Avis délibéré

**sur le projet du "hameau des Grands Bois" et du télésiège de
"l'Homme de Pierre" et la mise en compatibilité du PLU de
Risoul (05)**

Avis du 8 avril 2022 sur le projet du "hameau des Grands Bois" et du télésiège de "l'Homme de Pierre" et la mise en compatibilité du PLU de Risoul (05)

Figure 4: Localisations des aires d'étude des opérations (source:MRAe)

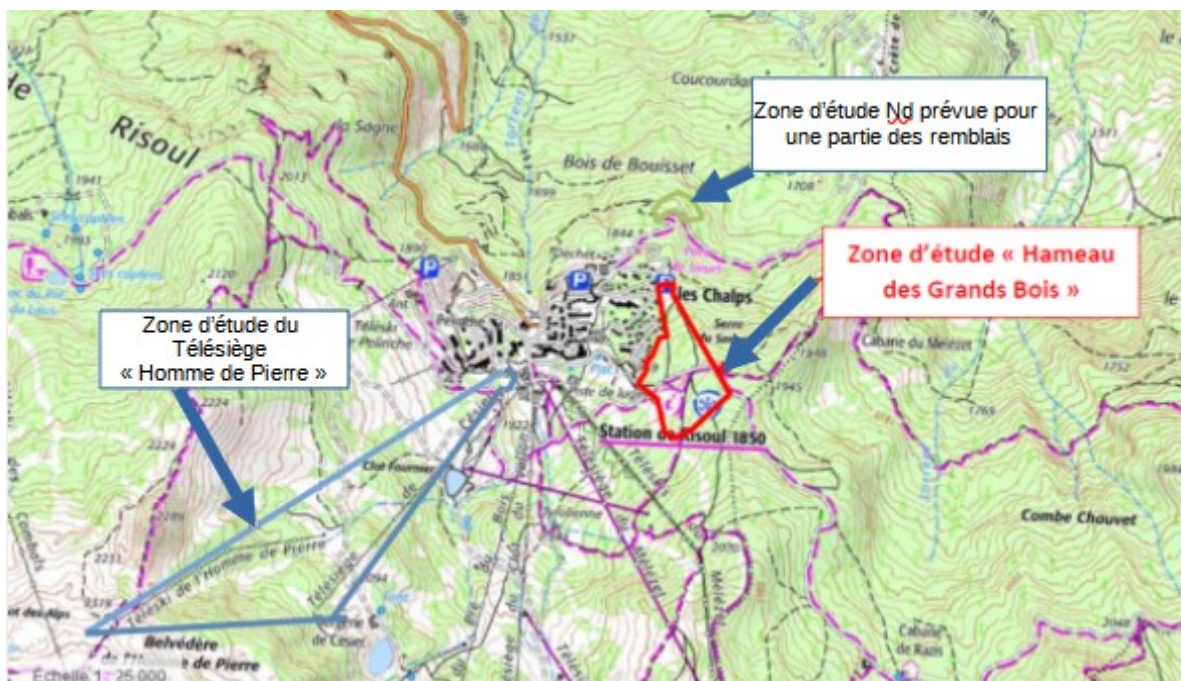
L'aire d'étude de chaque opération est définie dans les études d'impact HGB et TSHP (respectivement p24 et p90). La MRAe constate l'absence d'une aire d'étude relative au projet global intégrant les incidences des deux opérations (cf. L122-1-III-5° CE).

De plus, l'aire d'étude retenue pour le hameau des Grands Bois n'intègre pas les incidences liées aux activités du domaine skiable de la Forêt Blanche, dans une vision d'ensemble des secteurs susceptibles d'être impactés par le projet (Risoul comme Vars). La MRAe estime qu'il est nécessaire de les prendre en compte pour appréhender de manière globale les impacts potentiels du projet sur la base d'un périmètre plus large, bien au-delà de la seule emprise au sol des installations prévues, en intégrant en particulier une évaluation de l'augmentation des flux de touristes que le projet est susceptible d'engendrer.

La MRAe recommande de redéfinir l'aire d'étude du projet global, afin d'être en mesure de produire une analyse complète des incidences directes et indirectes des deux opérations HGB et TSHP (sur la base de la nouvelle fréquentation de la station) touchant à la fois les communes de Risoul et de Vars.
